泊発電所3号機
審査会合における指摘事項への
回答について
【設計基準関連】

平成26年2月18日
北海道電力株式会社

原子力発電所の新規制基準適合性に係る審査会合における指摘事項に対する回答

図1 モニタリングポストに対する放水

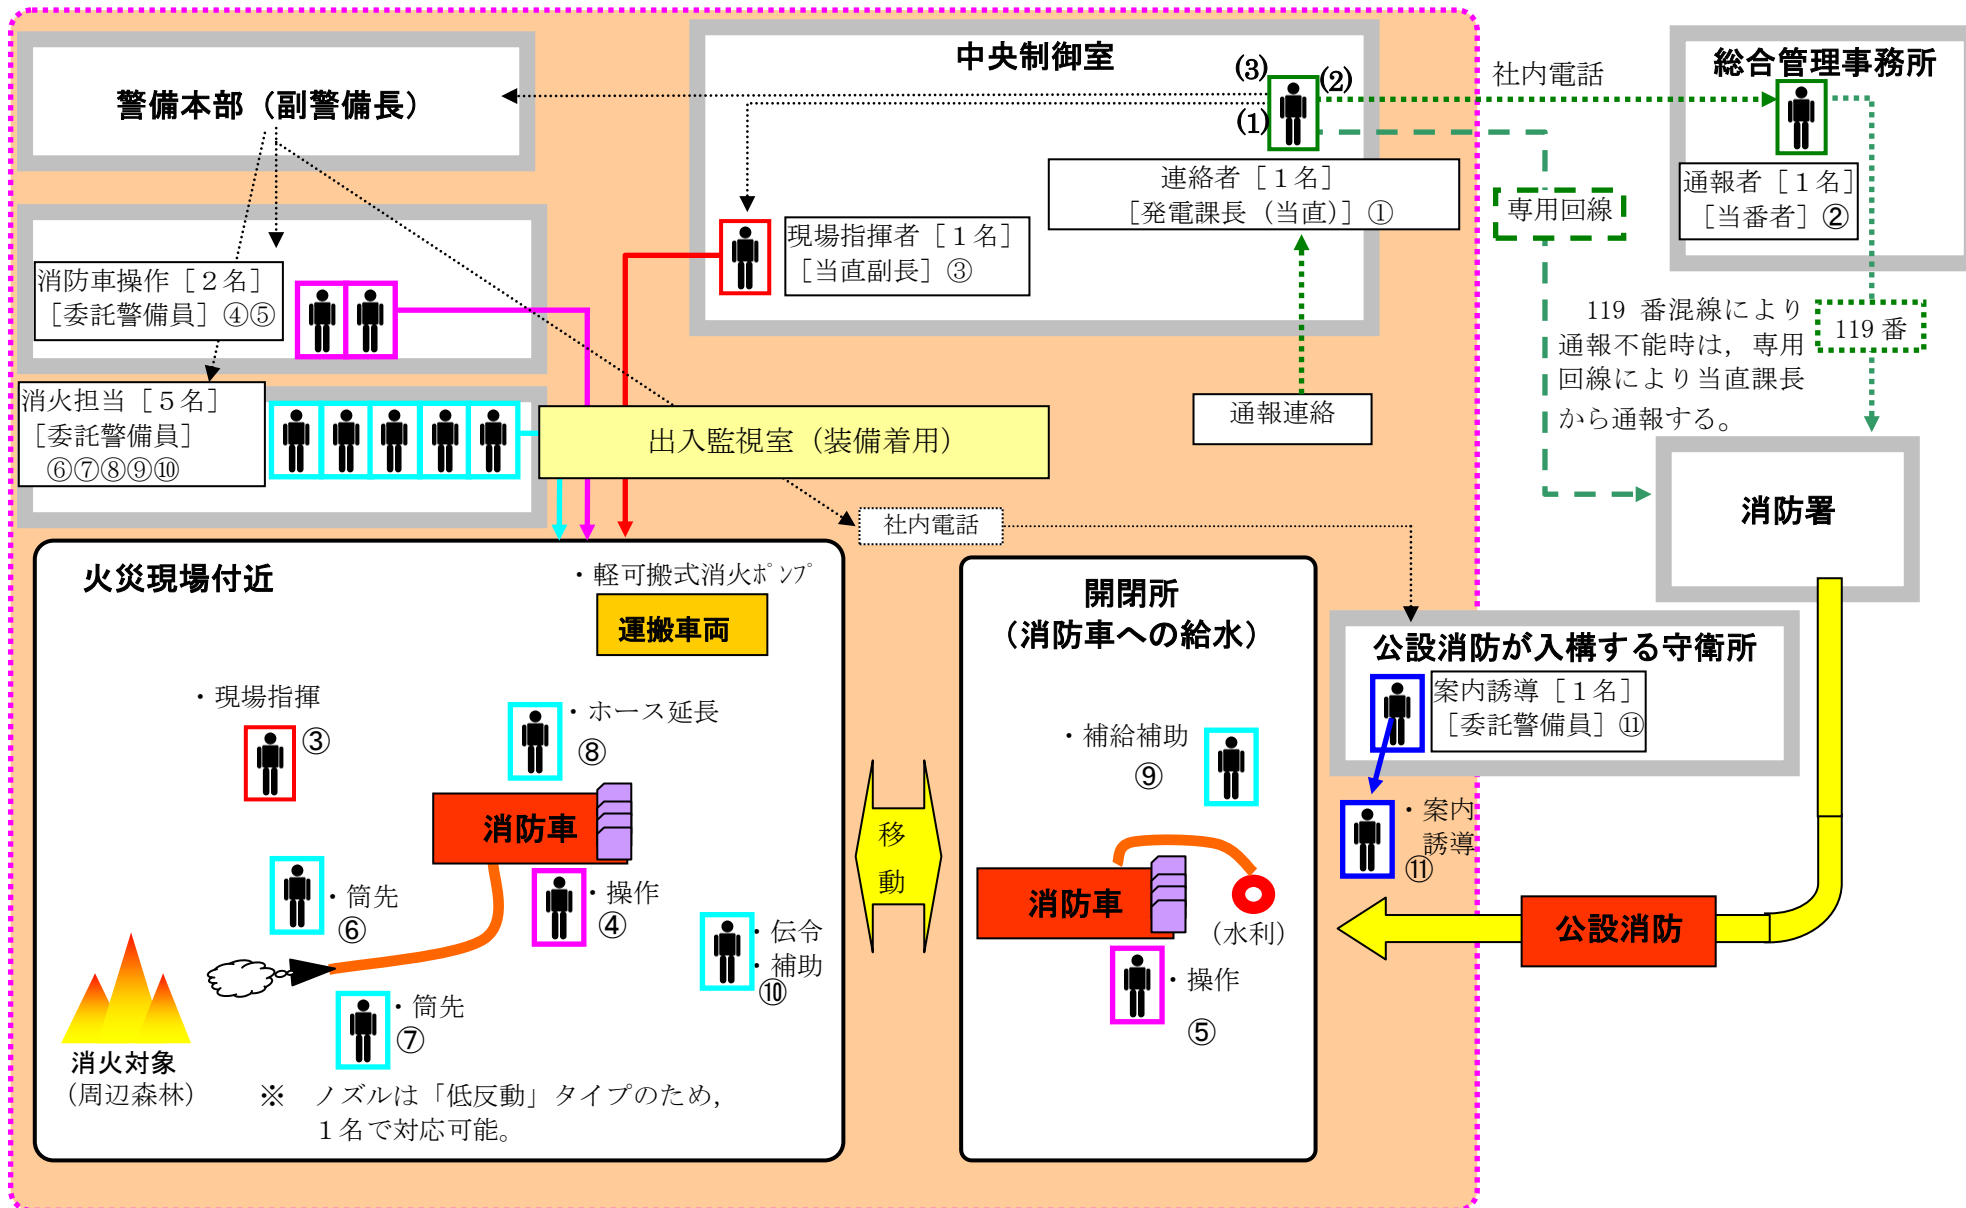
No	指摘事項
1008-02	森林火災を想定した消火活動およびモニタリングポストに対する放水が適切に行なえるよう保安規定の下部要領に対応手順を定めること。

また、モニタリングポストに対する放水についても火災到達前に放水する手順が定めている。これによりモニタリングポストの機能を可能な限り防護するが、モニタリングポストが外部火災により機能喪失した場合においても、可搬型のモニタリングポストを設置することで監視を実施することが可能である。可搬型のモニタリングポストは常設のモニタリングポスト設置位置をカバーするように設置する。（図1参照）

- ①自治体の防災無線で森林火災発生を警備所で受信し、発電課長（当直）に連絡する。
- ②火災発生連絡を受けた発電課長（当直）は副警備長に連絡する。（図2参照）
- ③副警備長は初期消火要員に連絡する。
- ④初期消火要員は、消防車にて延焼範囲にモニタリングポストが含まれる可能性がある場合、モニタリングポストの周辺に放水する。
- ⑤初期消火要員は、消防車にて防火帯外側に放水する。
- ⑥初期消火要員は、消防車の水槽が空になった場合、開閉所で給水する。
- ⑦以降⑤の放水と⑥の給水を繰り返す。

ディーゼル発電機建屋の防護措置実施範囲および断熱材設置イメージ

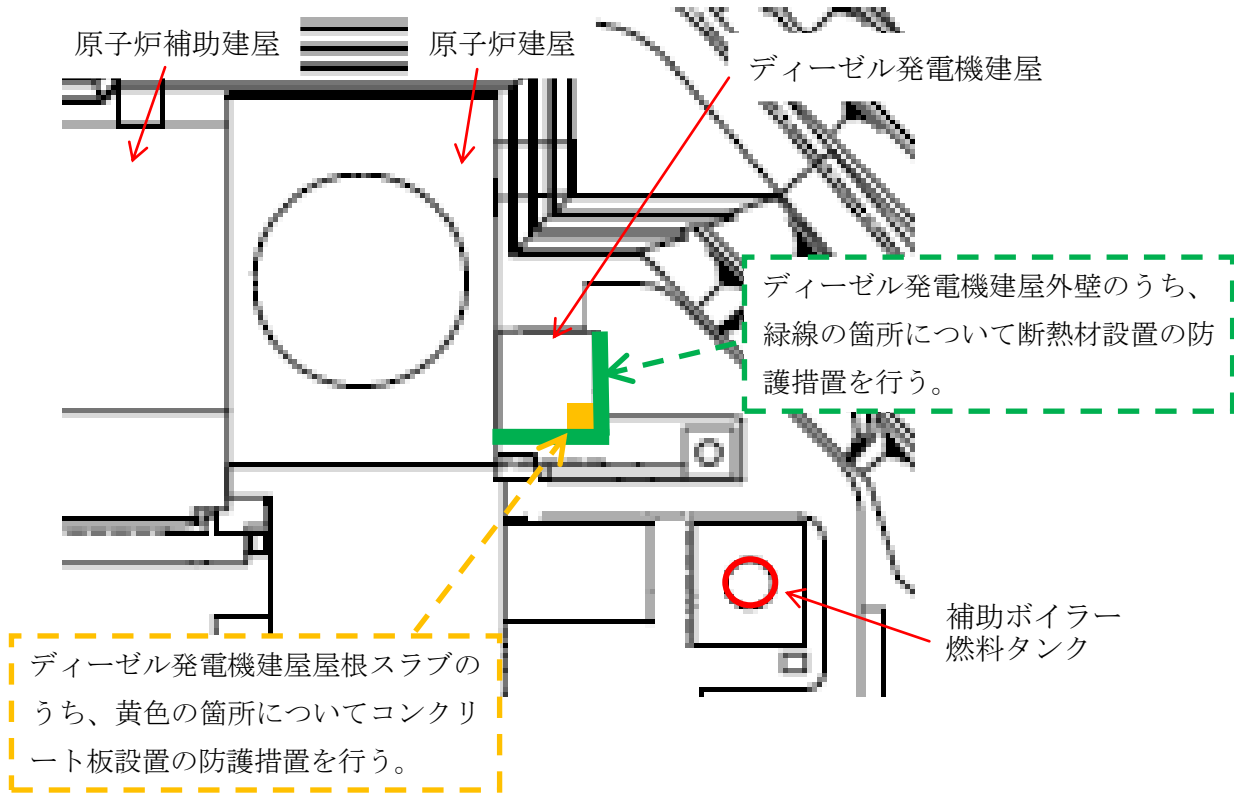
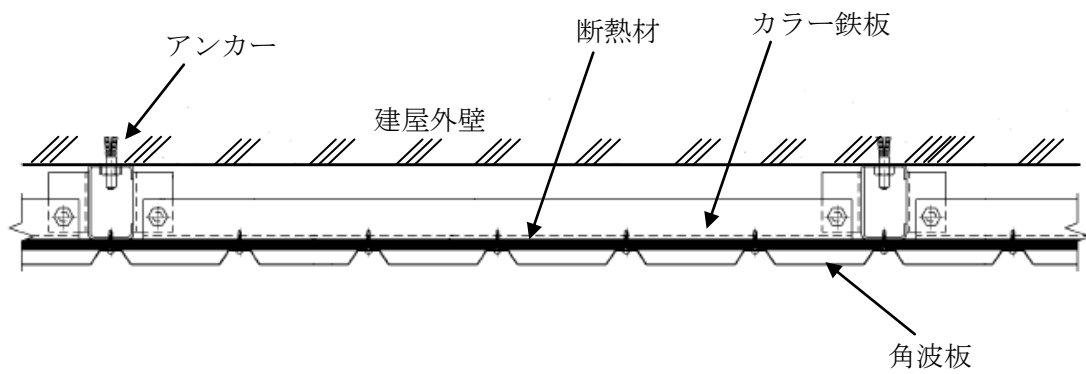
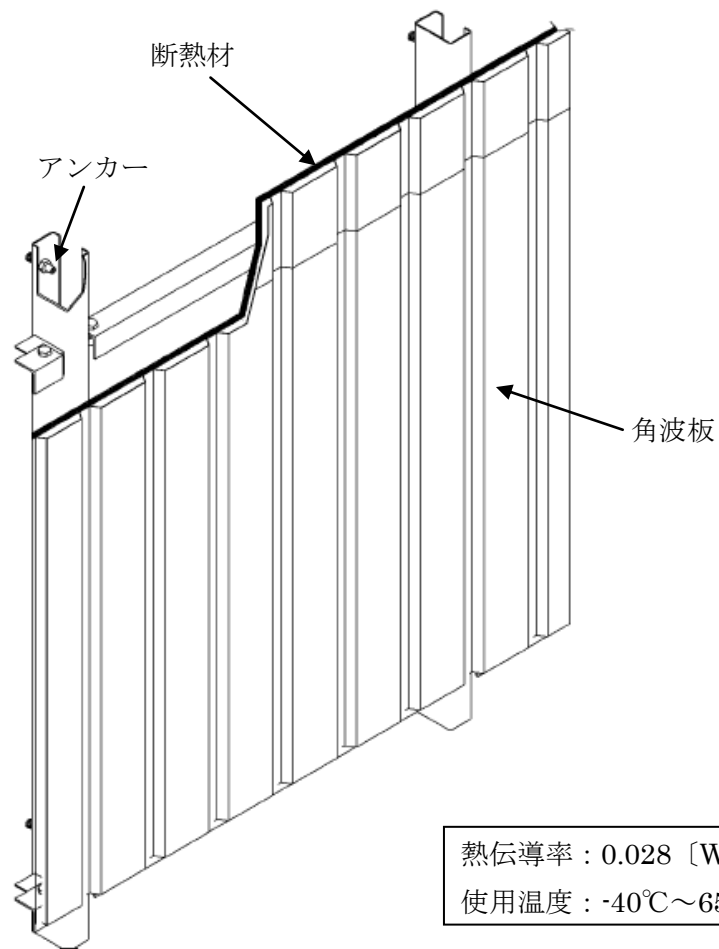
No	指摘事項
1008-03	断熱材の設置等について工事計画の審査のなかで確認する。

ディーゼル発電機建屋外壁および屋根スラブの一部については、補助ボイラー燃料タンク火災時等の評価温度が 200℃を超えている。

したがって、評価温度が 200℃を超えた外壁部分については断熱材、屋根部分についてはコンクリート板を設置することによりディーゼル発電機建屋外壁および屋根スラブを防護する計画である。

ディーゼル発電機建屋の防護措置実施範囲および断熱材設置イメージを添付-1に示す。

断熱材およびコンクリート板は地震時に他の設備に影響を与えないように設計する。また、断熱材およびコンクリート板の断熱性能の確保に必要な事項は以下のとおりである。

第1図 訓練で想定した作業場所等および退避ルート

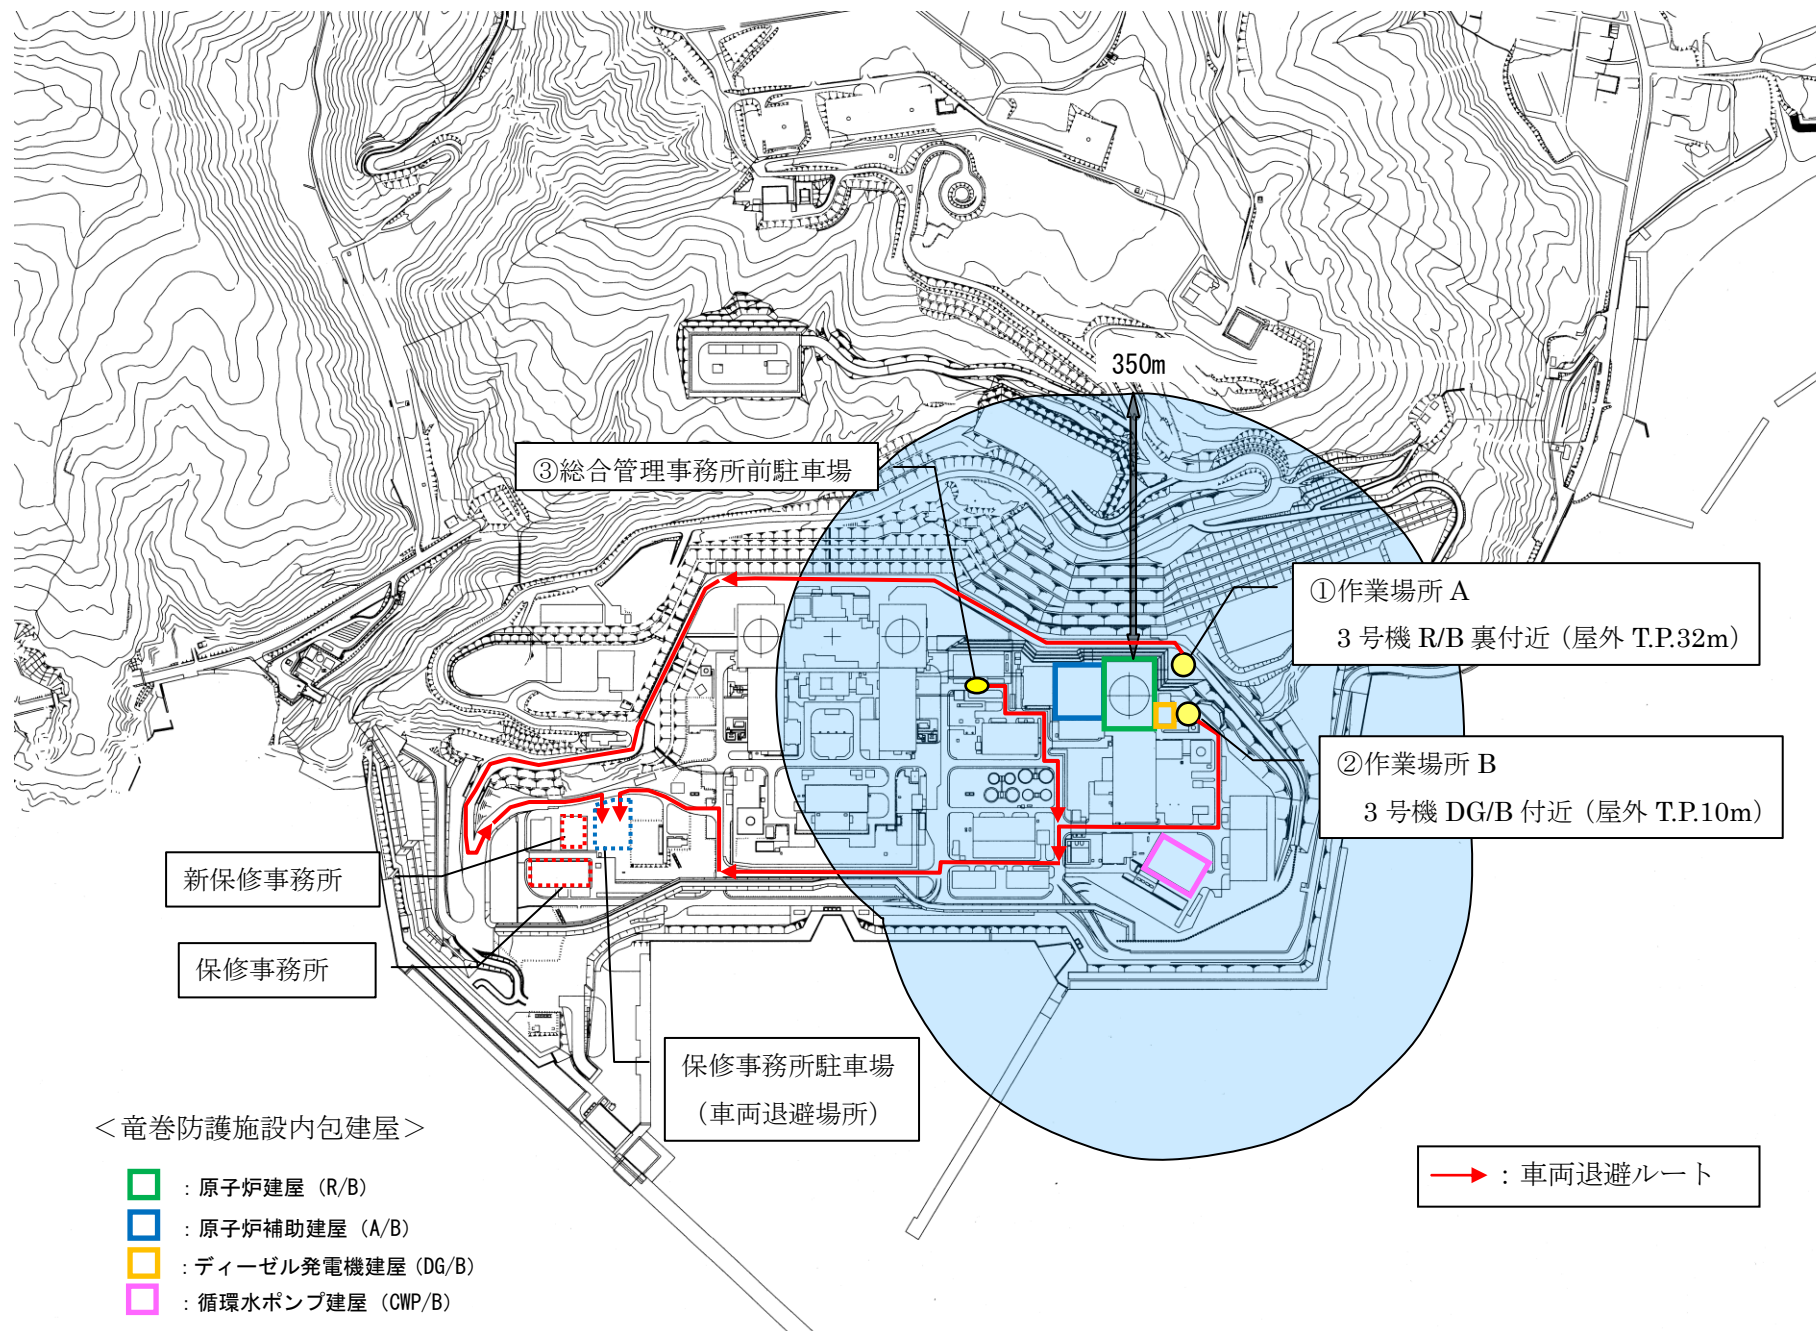
1224-07	気圧差による影響評価における対象施設の網羅性について説明すること。
1224-08	気圧差による非常用ディーゼル発電機の運転影響について改めて説明すること。
1224-10	作業中の業務車両の退避については訓練も含めて実効性を確認すること。

今回の訓練では上記に記載したとおり、退避指示を受けてから車両の退避完了まで作業場所 A では 7 分、作業場所 B では 4 分、総合管理事務所前駐車場では 5 分であった。

今後、複数の退避場所を選定するなど、退避車両が多く混雑が予想される場合でも速やかな退避が可能となるよう検討を進める。

ページングが聞こえ難かった要因としては、作業場所 A, B 共に付近で重機を使用した作業が実施されていたこと、建屋の陰になる位置でありスピーカーからの音が届き難いこと等、が考えられる。

を行っているところであるが、今後さらにページングの増強等を含めて検討する。
また、構内 PHS の使用も含め連絡体制などの運用面も併せて検討し、複数の手段でより効率的に退避指示を行うことが出来るよう検討する。

図1 直接噴射による影響評価図

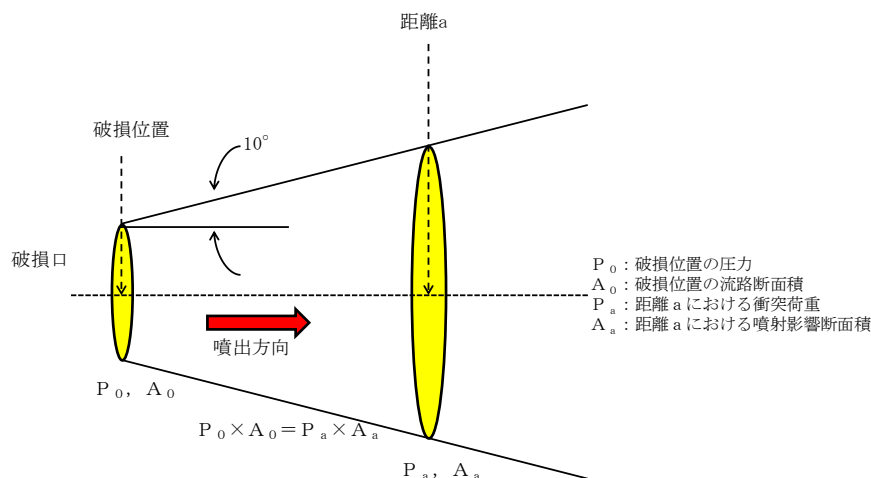
指摘事項 1224-03	配管破断による噴流の影響評価について別途説明すること。
--------------	-----------------------------

具体的には、下図のように蒸気が配管破損口から 10° の拡がり角度をもって円錐状に噴出するものとし、配管破損口からの距離における衝突荷重に対応する飽和温度を算出した。また、保守的に蒸気漏えい時の配管から放出されるエネルギーが周囲空気の界面でも減衰せずに伝播することとした。

評価の結果、別添「表 1」の「非管理区域空調機器室電気ヒータ」および「燃料取替用水ポンプ」が、噴流影響評価において許容値を超える環境温度となっていることから、4 項で個別に蒸気影響および防護対策の必要性を評価する。

しかしながら、電気設備の近傍に補助蒸気配管が設置され影響を及ぼす可能性がある状況は望ましくないことから、補助蒸気配管破損による蒸気影響から非管理区域空調機器室電気ヒータを防護する対策を実施することとする。

以上から、補助蒸気系統の想定破損時の噴流直接影響評価における軸受評価温度は、許容温度150℃未満と評価できることから、燃料取替用水ポンプの機能は維持できると評価できる。
